Številka: 35012-61/2010/10
Datum: 23. 6. 2011

**DOPOLNILNE SMERNICE
ZA NAČRTOVANJE SPREMEMB IN DOPOLNITEV OBČINSKEGA LOKACIJSKEGA
NAČRTA PLANINA JUG**

Mestna občina Kranj je z vlogo št. 3505-4/2009-48/10 z dne 15. 3. 2011, prejeto dne 23. 3. 2011, pozvala Ministrstvo za kulturo, da izda dopolnilne smernice za spremembe in dopolnitve občinskega lokacijskega načrta Planina jug.

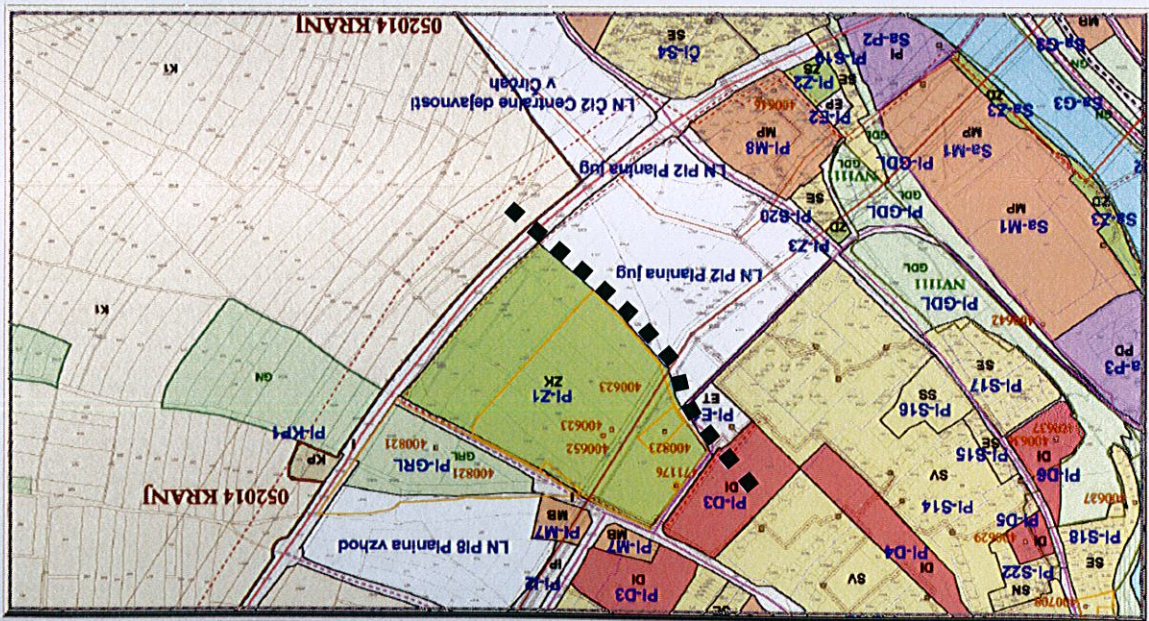
- Območje pokopališča naj se loči od območja ceste, stanovanjskih blokov in nakupovalnega centra s potezo visokodebelnih dreves – enorednim drevoredom, ki bo speljan po severovzhodnem robu območja OLN Planina jug – ob celotni potezi pokopališkega zidu. S tem bo postavljena vizualna meja med območjem stanovanjskih blokov in območjem pokopališča. Potezo zasaditve visokodebelne vegetacije prikazuje spodnje slike.
